Informe Final EIC-Lanamme-INF-0749-2022

Informe de Auditoría Técnica

Prácticas constructivas y desempeño de trabajos ejecutados del proyecto Lote 1 de las Obras impostergables (OBIS) del Fideicomiso Corredor Vial San José – San Ramón y sus radiales Temas: Base estabilizada, obras de protección, obras de drenaje

Figura 7. Evaluación estructural mediante el indicador el D0 Conector Barreal-Castella y rampa de Salida a RN1.

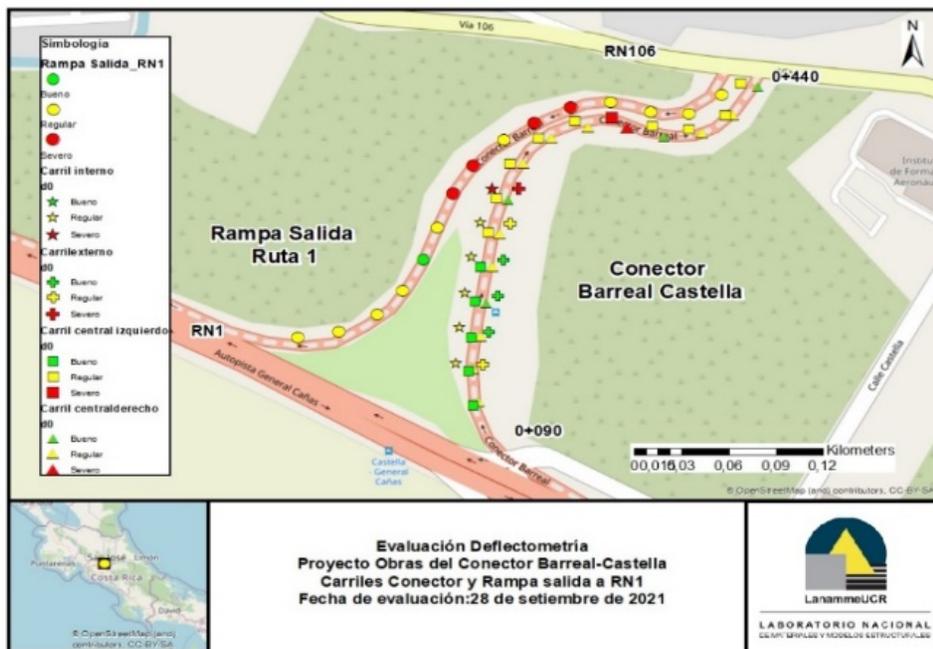
En la Figura 7 se muestra la condición estructural determinada para cada uno de los estacionamientos evaluados a partir de las deflexiones medidas en el geófono central del equipo, donde se identifican al menos 8 puntos con deflexiones mayores a 400 µm en la rampa de salida hacia RN No. 1 y los carriles externos e internos del Conector. Es criterio del Equipo Auditor que el grado de severidad de los agrietamientos evidenciados previamente pudieron incidir en los resultados de las deflexiones evidenciadas.

Aparte del diagnóstico con los resultados de la deflexión central dónde se identificaron al menos 8 puntos con deflexiones mayores a 400 µm en el Conector Barreal Castella, en el oficio EIC-Lanamme-920-202 se realizó un análisis complementario de las deflexiones medidas por el LanammeUCR según los indicadores d_0 , R_0C , BLI, MLI y LLI y la clasificación de condición estructural definida por Horak en 2008 y que fueron verificados en la pista de ensayos acelerados del LanammeUCR (Camacho, 2018). Los resultados del análisis pueden ser consultados en la sección Anexos de este informe (Tabla A.3.1., Tabla A.3.2., Tabla A.3.3., Tabla A.3.4., Tabla A.3.5.).

Figura 11 . Formulario y registro de porcentajes de compactación obtenidos por el laboratorio de verificación de calidad. Fecha: 28 de octubre de 2020.

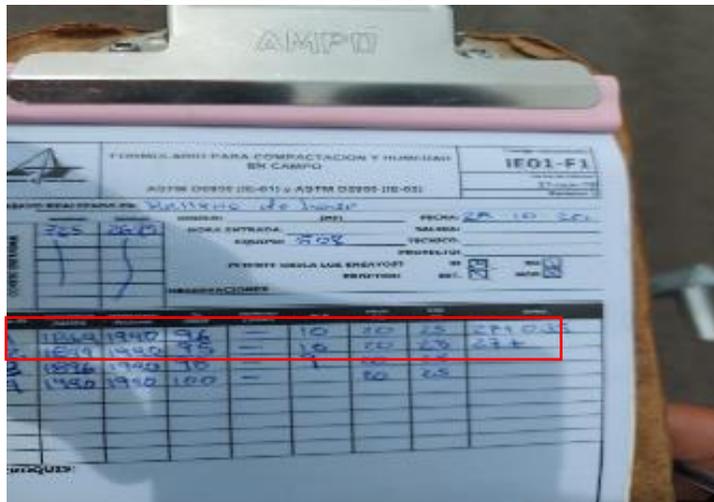
Ante los problemas de densificación presentados en sitio, se observó que el Contratista añadió más agua y realizó más pasadas con la compactadora, lo cual es una práctica válida según lo establece el Manual de Construcción de Suelo Cemento de la PCA. Esto generó una leve mejoría en los porcentajes de compactación. Sin embargo, debido al tiempo transcurrido entre el mezclado y la finalización de la compactación, aproximadamente tres horas, la técnica empleada se volvió cada vez menos eficiente con el transcurrir de los minutos, por lo que algunas secciones no alcanzaron el porcentaje de compactación mínimo del 97%, según lo establece el CR-2010.

El incumplimiento en el porcentaje de compactación registrado en algunas secciones del paño de base estabilizada se evidencia en la Figura 11 correspondiente al registro de compactación en sitio tomado por el laboratorio de verificación de calidad, dónde se observan porcentajes de compactación del 95% y 96%, por debajo del límite mínimo.

LA UAP brindó respuesta a la nota del Equipo Auditor el día 23 de marzo de 2021 mediante la nota UAP-FSJSR-2021-03-255 del 23 de marzo de 2021, en la cual indicó que las sugerencias realizadas por el Equipo Auditor serían tomadas en cuenta y serían coordinadas con el constructor para los próximos trabajos.

Figura 33. Detalle para la zona (SAP) entre el espaldón y la cuneta en Rampa de Salida RN1.
Fuente: Planos del proyecto, junio 2020.

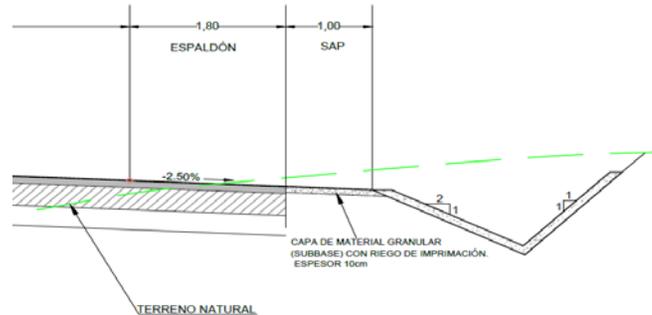
A partir de la revisión realizada de los planos correspondientes del Conector Barreal – Castella, se identificó que se debía construir un sobre ancho del pavimento, conocido como SAP, tal y como se muestra en la Figura 33, este correspondía a la sección comprendida entre el espaldón y la cuneta, lo que representa una franja aproximada de 1 m de ancho, sobre la que se debía colocar un riego de imprimación, no obstante, en las distintas visitas realizadas por el Equipo Auditor, se identificó un acabado deficiente sobre el SAP en específico sobre el riego de imprimación colocado, por lo cual se detalla a continuación lo observado.

Con base en la Hoja 4.1. de los planos del proyecto (tercera revisión, junio 2020), en el SAP se colocaría una capa de 10 cm de subbase y posteriormente el riego de imprimación, no obstante, en la visita realizada el 09 de diciembre del 2020, se pudo observar por primera vez la sección en la cual se construiría el SAP, precisamente entre los estacionamientos 0+000 al 0+130 de la rampa de salida de RN No. 1 dicha sección en su momento se encontraba sin ningún riego de imprimación o sello de protección.

Figura 35. Zona SAP sin presencia de algún sistema de contención. Fuente: Planos del proyecto, noviembre 2020.

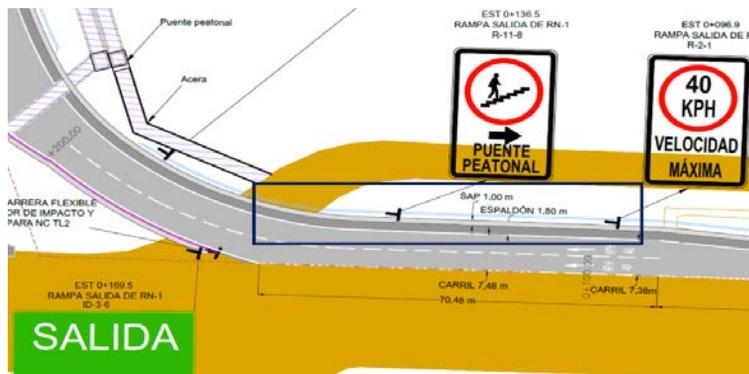
Sin embargo, tal y como se muestra en la Figura 35, en la sección de la rampa de entrada de RN1 al Conector Barreal-Castella, no se identificó presencia de algún sistema de contención vial en el costado derecho de la vía, lo cual hace que dicha sección sea susceptible a los daños por desgaste mencionados por el Equipo Auditor.

Se debe comprender que, si bien el diseño y posicionamiento de un sistema de contención vial no responde a la protección del SAP, sino que, a otras funciones de seguridad vial, en el caso del Conector Barreal – Castella estos sistemas de manera indirecta brindan una protección a esa sección. Esto fue indicado a la UAP mediante la nota LM-IC-D-0040-2021 del 20 de enero del 2021, también se recomendó que se podía proteger el SAP con la colocación de concreto o mezcla asfáltica con el fin de brindar suficiente capacidad estructural en esa región y de esa manera evitar desgastes en el sello, que podían afectar la continuidad del bombeo transversal hacia las cunetas. Cabe destacar que, la respuesta de la UAP y la Supervisión estableció que lo indicado por esta Auditoría era una observación válida y que podía ser aplicable al Contratista, tal y como consta en la nota UAP-FSJSR-2021-03-252 del 23 de marzo del 2021.

Figura 51. Sistema de drenaje menor Rampa de Entrada-Salida Barreal (planta). Fuente: Consorcio CPC, 2020.

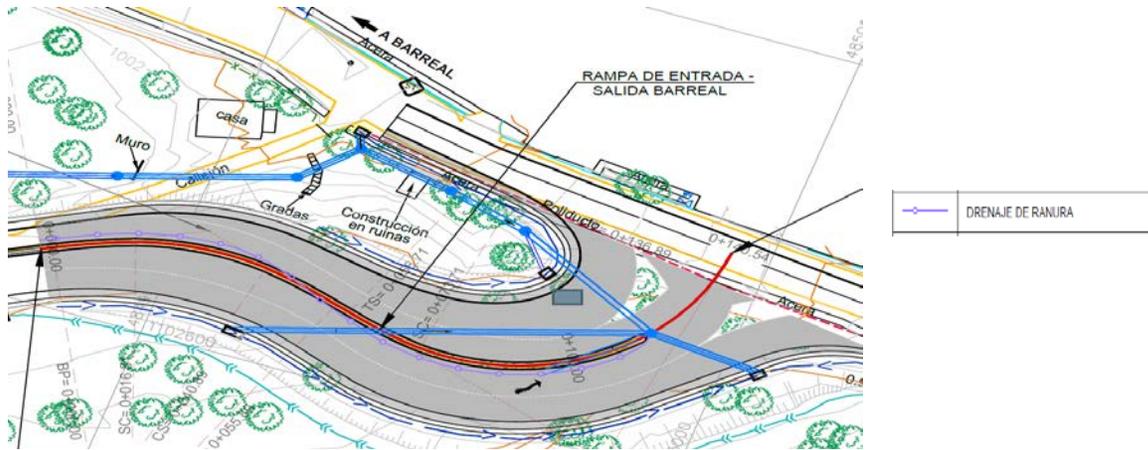
Mediante la nota informe LM-EIC-D-0680-2021 del 11 de agosto de 2021, se advirtió a la UAP que el drenaje de ranura (Slot Drain) no fue diseñado como parte de la estructura de pavimentos, según la documentación denominada “Capítulo 10 Diseño de Pavimentos” revisada por el Equipo Auditor.

Además, se señaló que, según los planos del proyecto, el drenaje se encuentra inmerso en concreto con una resistencia de 180 kg/cm^2 (Figura 49). Como referencia, esta resistencia es inferior a la resistencia del concreto solicitada, por ejemplo, para las cunetas, lo que reafirma el criterio de que existe una alta probabilidad de que se generen deterioros si se expone esta superficie como capa de rueda.

Mediante la nota informe LM-EIC-D-0680-2021, también se le comunicó a la UAP que la información de la Figura 49, la Figura 50 y el "Capítulo 10 Diseño de Pavimentos" evidencia que no existe concordancia entre los documentos aprobados del proyecto y, además, que a partir de ellos no es posible determinar la ubicación específica del drenaje de ranura (Slot Drain) dentro de la sección del pavimento.

En la nota informe LM-EIC-D-0680-2021 se consultó a la UAP si se consideraba o no el drenaje de ranura (Slot Drain) como parte del ancho de carril de las rampas de entrada y salida a Barreal y, de ser así, qué consideraciones se tomarían para garantizar el adecuado desempeño de esta estructura ante cargas de tránsito. Además, se solicitó indicar si se atenderían los deterioros identificados por el Equipo Auditor. Se destaca que, todas estas observaciones también fueron notificadas al Consejo de Administración de CONAVI, mediante la nota LM-EIC-D-0708-2021 del 26 de agosto de 2021.

La UAP brindó respuesta a los señalamientos realizados mediante las notas UAP-FSJSR-2021-09-1177 del 28 de setiembre de 2021 y UAP-FSJSR-2021-09-1181 del 29 de setiembre de 2021. En la primera nota el ingeniero de la UAP señala que una vez realizado el análisis para determinar ajustes a las líneas de demarcación del Conector Barreal Castella, esto con el fin de no considerar el Slot Drain como parte de la estructura de ruedo, se determinó que no era posible ajustar la demarcación ya que los anchos de carril no cumplirían con la normativa. Al siguiente día y en contraposición con ese criterio, en la nota UAP-FSJSR-2021-09-1181 la UAP indica que se revisaron nuevamente las secciones típicas de anchos de carriles y del drenaje tipo Slot Drain del Conector Barreal-Castella, determinando que en todas las secciones cabe un carril mínimo de 3,60 m sin tocar el Slot Drain, la estación 0+010, para el carril de entrada a RN No106. No obstante, durante las visitas al proyecto se evidenció que el Slot Drain seguía formando parte de ambos carriles tanto del carril interno en el sentido de Ruta 1 a Barreal, así como el carril de la rampa de salida hacia Ruta Nacional No. 1.
